## Cambio en el diseño del brazo tensor 534 0100 20

**Nº de artículo:** 534 0100 20

**INA 0042**

Imagen 1: 534 0100 20 - Versión actual

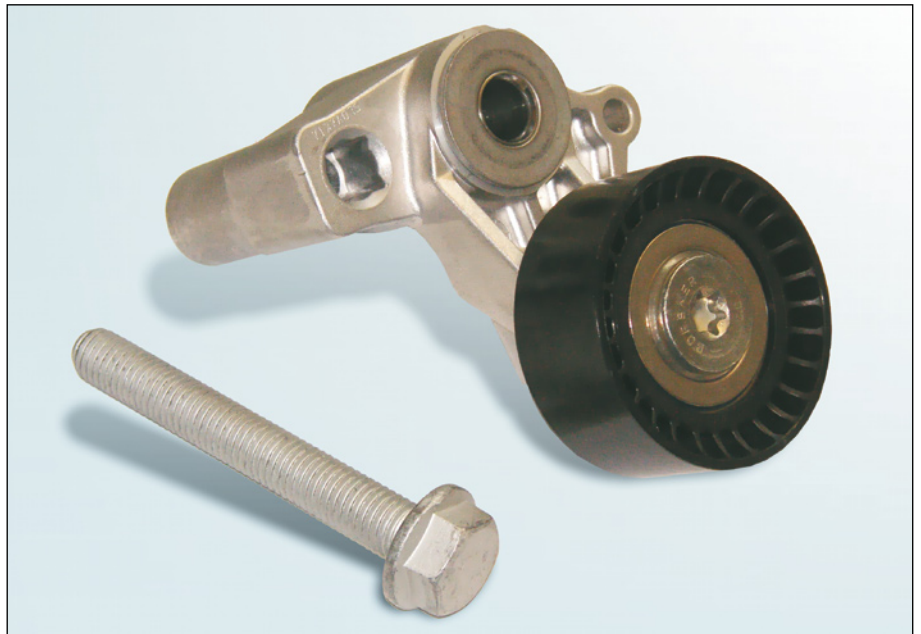
Debido al desarrollo continuo de nuestros productos, se ha modificado el diseño del brazo tensor 534 0100 20.

Las piezas accesorias que hasta ahora iban sueltas (discos), están ahora fijas en el brazo tensor.

También se ha modificado el tornillo de fijación.

Durante la fase de modificación, es posible que se mezclen ambos tipos. Ambas versiones cumplen con las especificaciones técnicas y pueden utilizarse sin limitaciones.

Con la nueva versión solamente se puede utilizar el nuevo tornillo suministrado. ¡No está permitido utilizar otros tornillos o tornillos más antiguos!

¡Aplique el par de apriete especificado por el fabricante del vehículo para apretar los tornillos de fijación!
